保安規定第10編（バックエンド研究施設の管理） に係る変更について

令和5年10月26日

国立研究開発法人日本原子力研究開発機構
原子力科学研究所 臨界ホット試験技術部

【主な変更内容】

平面図

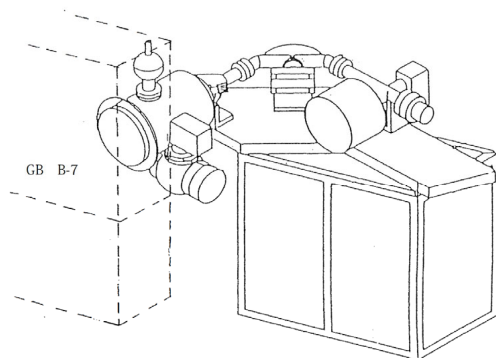
①グローブボックスB-7の廃止

○グローブボックスB-7

グローブボックスB-7は、質量分析計の試料導入部を設置することを目的として、平成7年にバックエンド研究施設実験棟Bの実験室(V)に設置したものである。現在は、質量分析計の試料導入部としての役割は終了し、原子力科学研究所核燃料物質使用施設等保安規定における負圧維持値の保持が行われている。

「別表第1-3 最大取扱量 グローブボックス (2/6)」から、グローブボックスB-7に関する記載の削除
